PROAD Nº 3990/2021 (Principal)  
PROAD Nº 8173/2023 (Solicitação de Providência)

### I N F O R M A Ç Ã O   T É C N I C A   n.º . 3

- 1.1. O objetivo dessa informação técnica é apresentar a necessidade de alteração de quantidades de serviços referentes ao objeto do **Contrato nº 12/2023**, cujo objeto é o **Retrofit das Fachadas, Recuperação Estrutural, Impermeabilização e Serviços Gerais do Edifício Dom Helder Câmara**, situado a Avenida Tristão Gonçalves nº 912 - Centro - Fortaleza /CE, pertencente ao Tribunal Regional do Trabalho da 7ª Região, contratada sob o regime de empreitada de preços unitários.
- 1.2. Após análise dos argumentos apresentados pela Contratada no doc. 2, esta Fiscalização vem confirmar a necessidade da celebração do **TERCEIRO TERMO ADITIVO AO CONTRATO Nº 12/2023**, inclusive **ACRÉSCIMOS DE SERVIÇOS** e **prorrogação de 60 (sessenta) dias** do prazo de execução e do prazo de vigência contratual.

Foto 1 - Nova rede de coleta pluvial de 100mm localizada na região oeste do prédio, sob o teto do subsolo. No detalhe, 9 (nove) pontos de coleta drenados, 2 joelhos e 8 tês D=100mm.

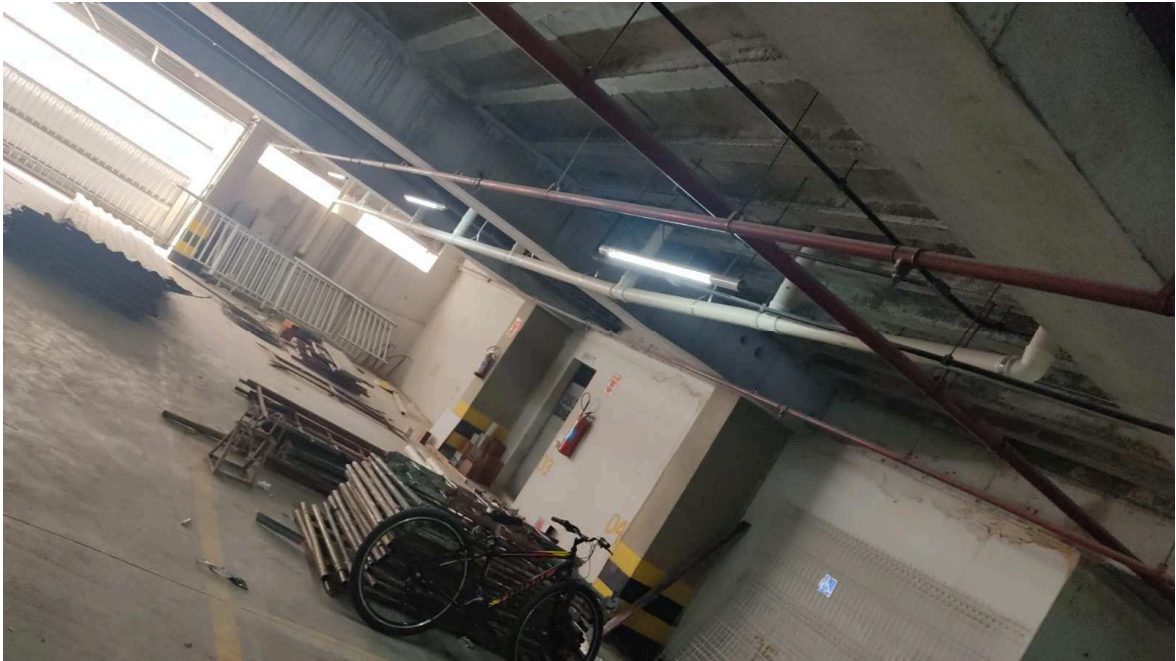
3.7. Os novos itens propostos **4.4.12 e 4.4.13**, respectivamente, **"DRENO DE PVC D=100MM"** e **"TUBO PVC BRANCO P/ ESGOTO D=100MM (4')"**, se referem, segundo a Contratada (doc. 3), ao sistema de drenagem pluvial da nova calha do hall de entrada no térreo. Ela solicita em sua proposta 34m para o item 4.4.12 e 50m para o 4.4.13 sem apresentar as peças gráficas e memórias de cálculo das duas quantidades.

3.7.1. Esta Fiscalização, verificou *in loco* a nova rede de drenagem da aludida calha e, com o apoio de peças gráficas da construção do prédio, levantou apenas a quantidade de **58,6 metros** de drenos pluviais, conforme fotos abaixo, excluindo 4.4.13 do doc. 3.

3.7.2. Esta fiscalização observou também a ausência de previsão de custeio das conexões de PVC 100mm (joelhos e tês), tanto no projeto como na proposta de aditivo. Assim aproveitamos esta oportunidade para incluir os **itens 4.4.14 e 4.4.15** na versão revisada da planilha deste aditivo (doc. 5), ambos com preços unitários SEINFRA da época da proposta e com desconto de 5,51% da proposta vencedora. Segue a memória de cálculo das quantidades destas tubulações e conexões:

Figura 1 - Planta do pavimento térreo do Ed. D. Helder. Destaques das medidas das paredes a receberem granitos novos.

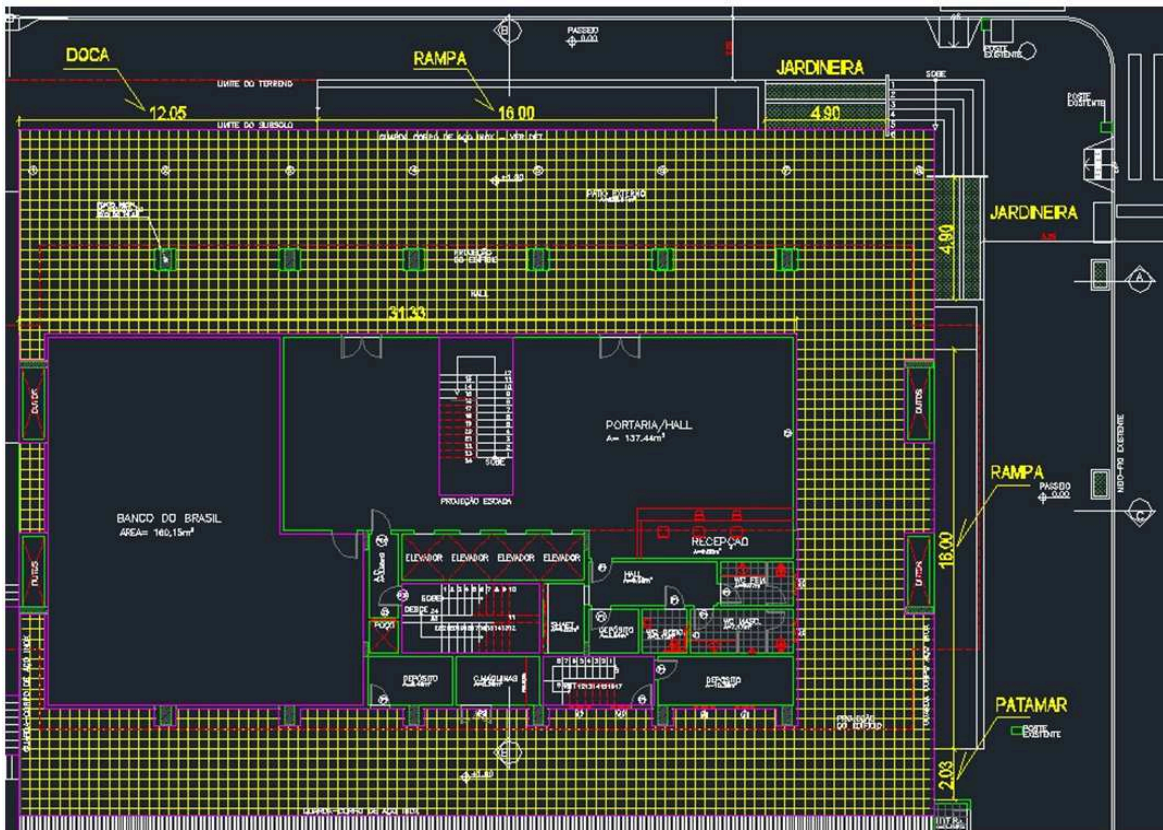
- 3.10. Após a reconstrução do piso de granito do hall de entrada, esta Fiscalização percebeu grande **dissonância estética entre as peças de granito novas e as antigas**, situação inevitável na última fiada superior das paredes da doca, rampa e jardineira da fachada norte e das paredes da rampa e jardineira da fachada leste (foto 3 e 4).

3.10.1. Diante da constatação, tomamos a iniciativa de levantar as áreas de granito adicionais necessárias à mitigação deste desconforto estético (omissão de projeto). A imagem da planta DWG disponível apresenta as medidas principais e a seguir apresentamos a memória do cálculo das referidas áreas.
